## サブドレンに関する LCO 全事象の総点検実施について

### 1. 実施体制

### 2. 実施範囲と実施方法

参考2 . サブドレンピット No.22 の測量ポイント

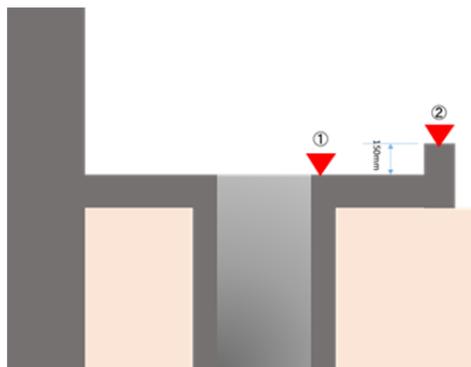
本来 で測量すべきところ、 で測量した可能性があると推定
